RAPPORT DU CONTROLE PERIODIQUE D'INSTALLATION EXISTANTE D'ASSAINISSEMENT NON COLLECTIF

Numéro dossier SPANC : ANC-024-19-001

Adresse du terrain : 38 RUE DU CHÂTEAU D'EAU

Commune : AUSSAC-VADALLE

→ Schéma de principe de l'installation :

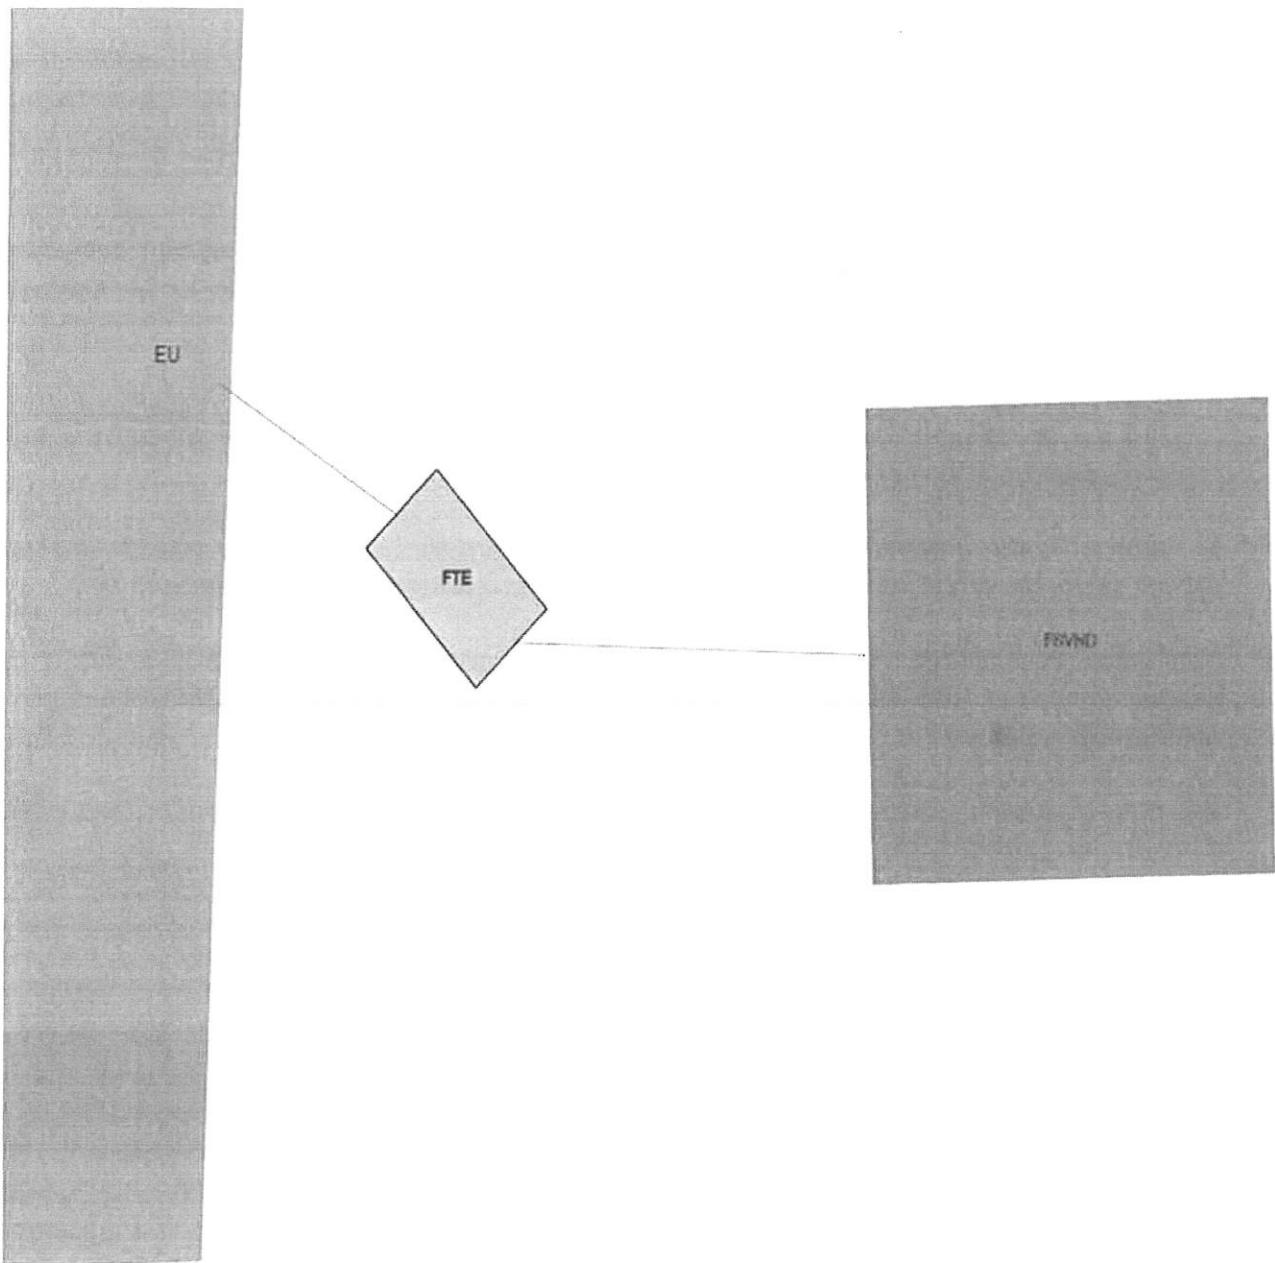
Remarque(s) / Dysfonctionnement(s) / Anomalie(s) observé(s) sur le prétraitement : Le couvercle de la fosse est corrodé, il est préférable de le changer d'ici peu.

Remarque(s) / Dysfonctionnement(s) / Anomalie(s) observé(s) sur le traitement : Seulement 3 départs sur 5 sont alimentés au niveau du regard de répartition.

- Réaménagement(s) du terrain pouvant perturber le fonctionnement de l'installation :
 oui non
Si oui, lequel ? Passage de véhicule sur un partie du traitement
- Réaménagement(s) de l'immeuble ? oui non
Si oui augmentation du nombre de PP ou/ et d'usagers : 3 pp
- Réalisation des travaux notifiés dans le précédent rapport de visite : oui non
Si oui en totalité partiellement
Si partiellement lesquels ?

- 1) Il faut éviter une circulation de véhicules sur le filtre à car celui-ci risque de s'affaisser et ne plus fonctionner.
 - 2) Il serait nécessaire d'installer une ventilation primaire en entrée de fosse toutes eaux, de diamètre 100 mm remontée au-dessus du toit et de la munir d'un chapeau de ventilation, conformément à la réglementation en vigueur.
 - 3) Le couvercle de la fosse est corrodé, il est nécessaire de le changer.
-
